工程指示 / 要求簡箋(E.I.)

工程指示編號：EI / 3807 / 21

工程編號：J - 852

工程名稱：亞皆老街中電

工程號:	J852	計算:	sde	日期:	18/03/2021	送呈:	
地盤名稱:		核對:		日期:		副本:	
地盤用玻璃B.M.表	項目類別:	T3欄河玻璃 (1F-23F, 不包5F)			日期:		A/C Code:
BM編號:	修改版次:	EI3807A	總計玻璃面積 (平方米):		16.05

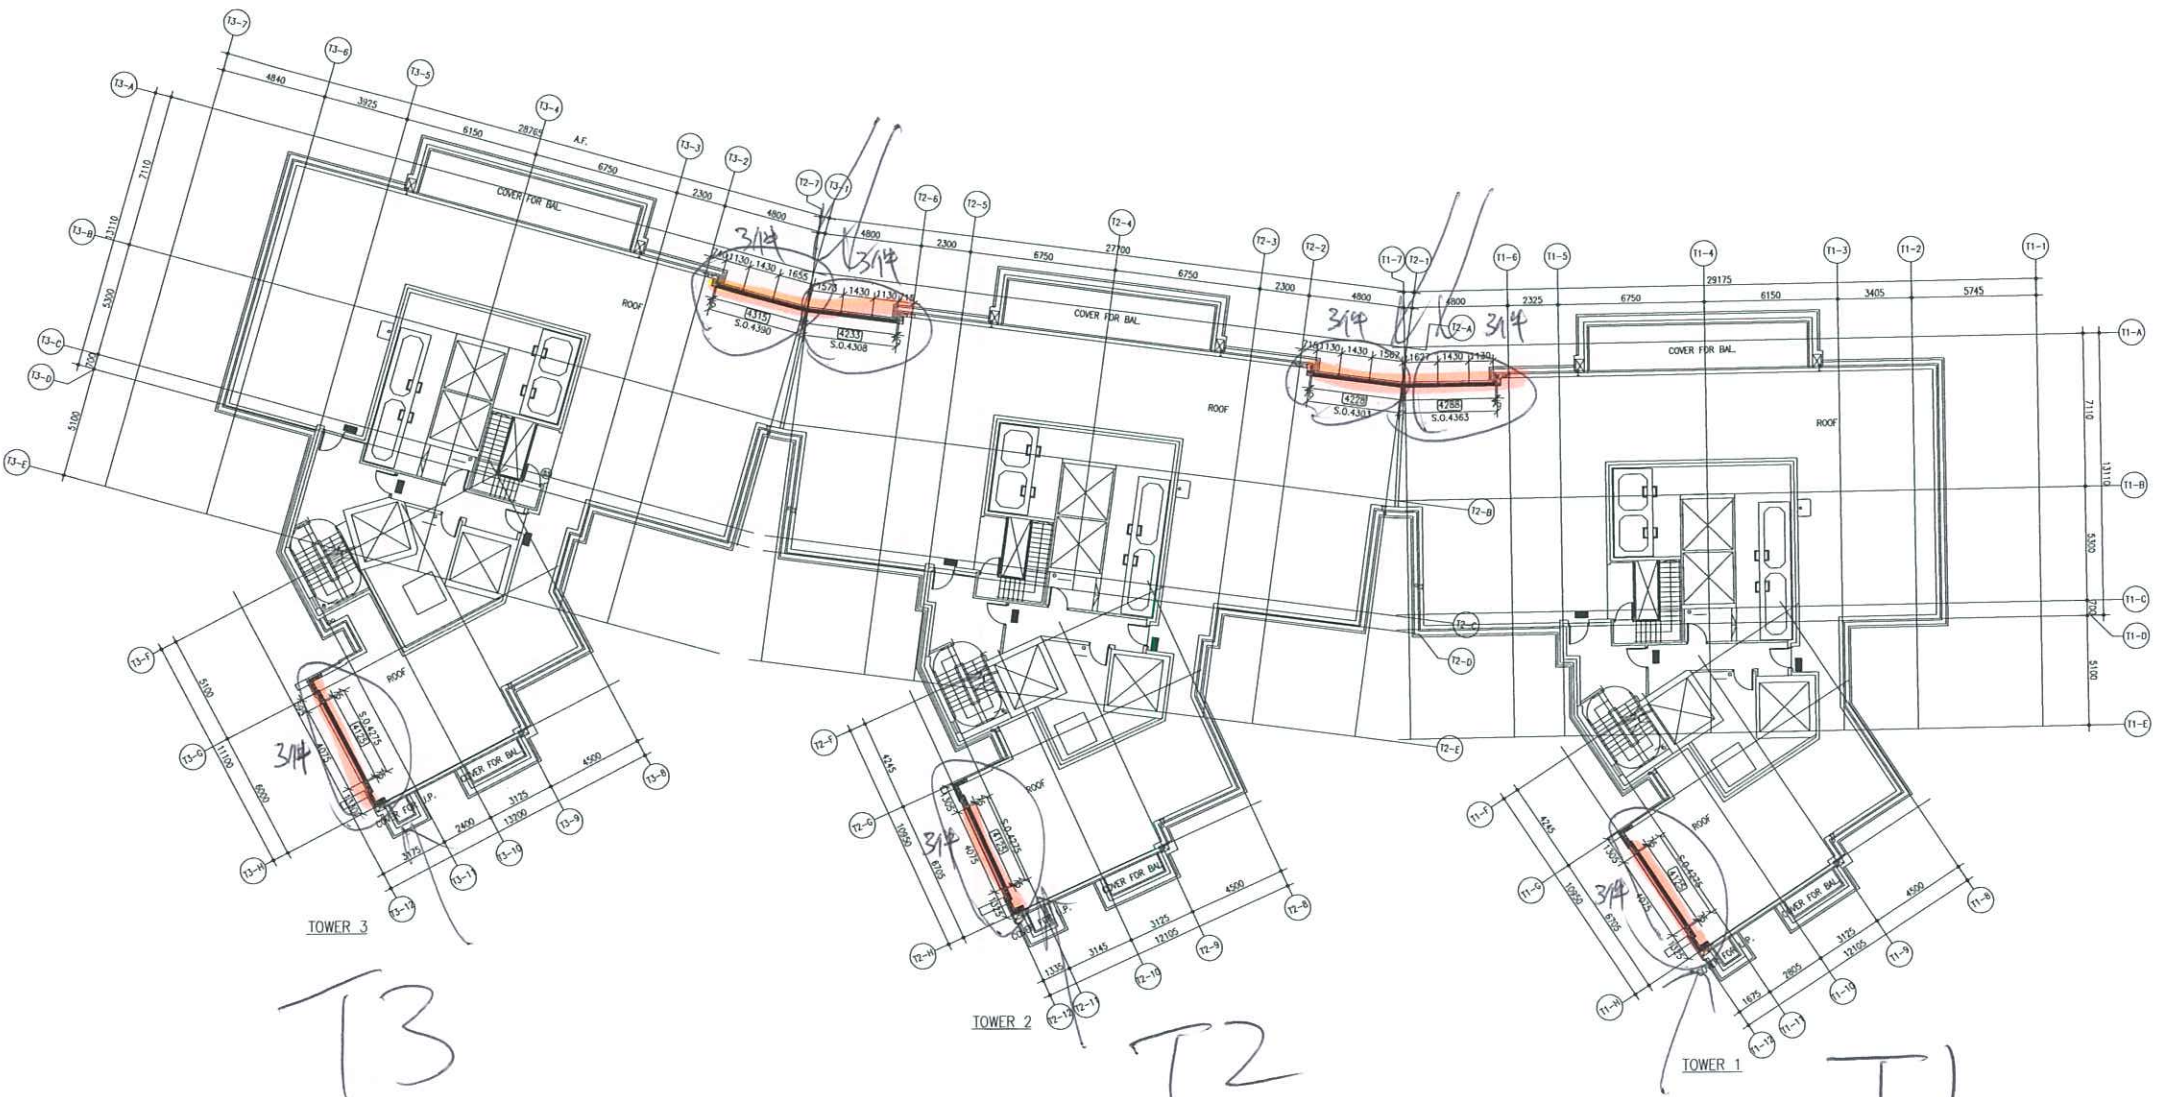
A 版: T3 有玻璃數量重覆計算，此版取消 T3 #9,10,11 玻璃

原 EI3190 尺寸有誤，此版重訂，高度為 740

請按 BM 訂購玻璃送地盤安裝用
